RESOLUCIÓN N°

POR MEDIO DE LA CUAL SE OTORGA UN PERMISO DE VERTIMIENTOS Y SE ADOPTAN OTRAS DETERMINACIONES

Que por medio del Auto N° AU-02347-2024 del 12 de julio de 2024, se dio inicio al trámite ambiental de **PERMISO DE VERTIMIENTOS** presentado por el **CONDOMINIO LOS NARANJOS P.H.**, con Nit 811.040.968-7, representado legalmente y administrado por el señor **LUIS ALFREDO NARANJO GIRALDO**, identificado con cédula de ciudadanía número 8.270.626, para el sistema de tratamiento y disposición final de las Aguas Residuales Domésticas-ARD, en beneficio del **CONDOMINIO LOS NARANJOS P.H.**, a desarrollarse en los predios identificados con FMI números 017-30997 (Lote 1), 017-30998 (Lote 2), 017-30999 (Lote 3), 017-31000 (Lote 4), 017-31001 (Lote 5), 017-31002 (Lote 6), 017-31003 (Lote 7), 017-31004 (Lote 8) y 017-31005 (Lote 9) ubicados en la vereda Pantanillo, del municipio de El Retiro.

Imagen 1: zonificación POMCA Río Negro Predio PK 6072001000000900011

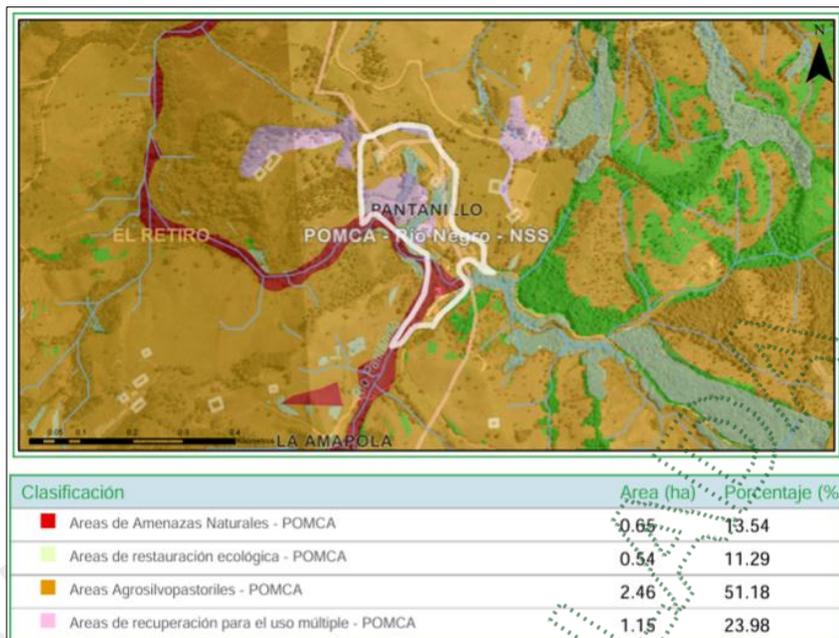
- POMCA: una vez consultado en el Sistema de Información Ambiental Regional SIAR de Cornare, los predios donde está asentado el Condominio presenta la siguiente zonificación por el Plan de Ordenación y Manejo de la Cuenca Hidrográfica – POMCA del Río Negro, el cual fue aprobado mediante las Resoluciones 112-7296 del 21 de diciembre de 2017, y se identifica que la actividad es compatible con el régimen de usos al interior de la zonificación ambiental de este POMCA, establecidos en la Resolución N°112-4795 del 8 de noviembre de 2018, modificada por la Resolución N°RE-04227 del 1 de noviembre de 2022, como se indica a continuación:

Respecto a las áreas de amenaza, las cuales corresponden a un 13.54 % de las subzonas del POMCA Río Negro que le aplican al Condominio Los Naranjos, el desarrollo de vivienda dentro estas se encuentran prohibido por los instrumentos de planificación.

Imagen 2: Componente suelos predio FMI: 6072001000000900011

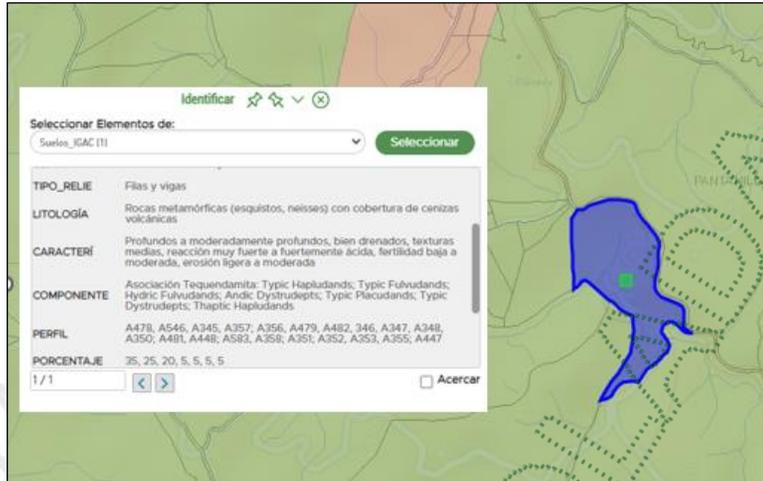
Régimen de Humedad: de acuerdo con lo establecido en el parágrafo 1 del artículo 4 de la Resolución N°699 del 2021, y una vez consultado en el Sistema de información - SIAR Cornare, se obtuvo información sobre el régimen de humedad del suelo de acuerdo con las bases de datos del Instituto Geográfico Agustín Codazzi se encontró que el área donde se realiza los vertimientos presenta las siguientes características de suelo:

De acuerdo con la clasificación taxonómica de suelo el predio cuenta con un perfil de suelos compuesto por Asociación Rionegro: Hydric Fulvudands; Typic Fulvudands; Hydric Melanudands; Pachic Melanudands; Typic Placidands los cuales presentan características de suelo de orden andisol y régimen de humedad hídrico, por lo que el vertimiento al suelo se ubica en la **categoría III de la tabla 1** con los Parámetros para Usuarios equiparables a Usuarios de vivienda rural dispersa del artículo 4 de la Resolución 669 del 2021, por tanto la caracterización se deberá presentar cada dos años.
